# 改善箇所説明図

## 基準不適合発生箇所

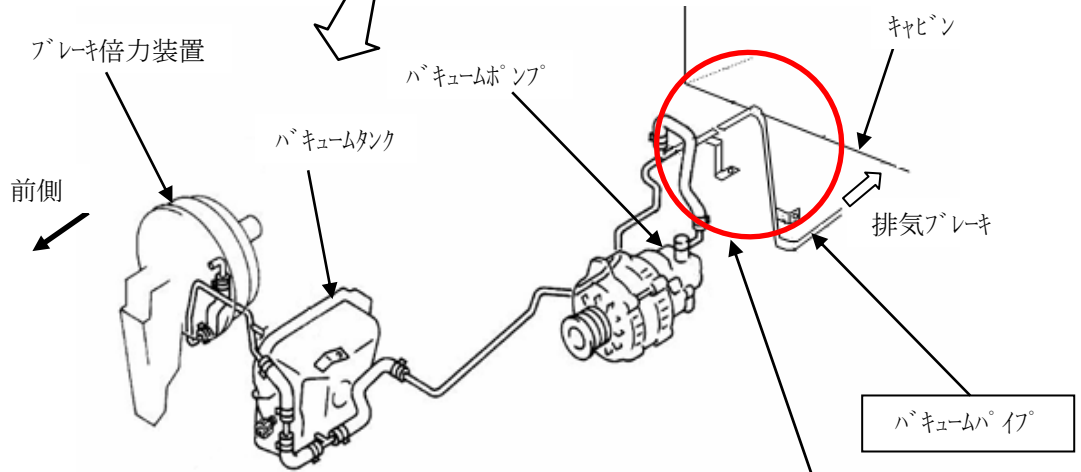
ブレーキ倍力装置に負圧を供給するバキュームパイプの形状が不適切なため、当該パイプがキャビンと干渉している。そのため、そのまま使用を続けると、走行中の振動により当該パイプが破損して負圧を保持できなくなり、最悪の場合、ブレーキ倍力装置が作動しなくなり、制動力が低下するおそれがある。

**改善の内容**  
全車両、バキュームパイプ一式を対策品と交換する。

識別：運転席取付けボルト（右前側）の頭に黄色ペイントを塗布する。
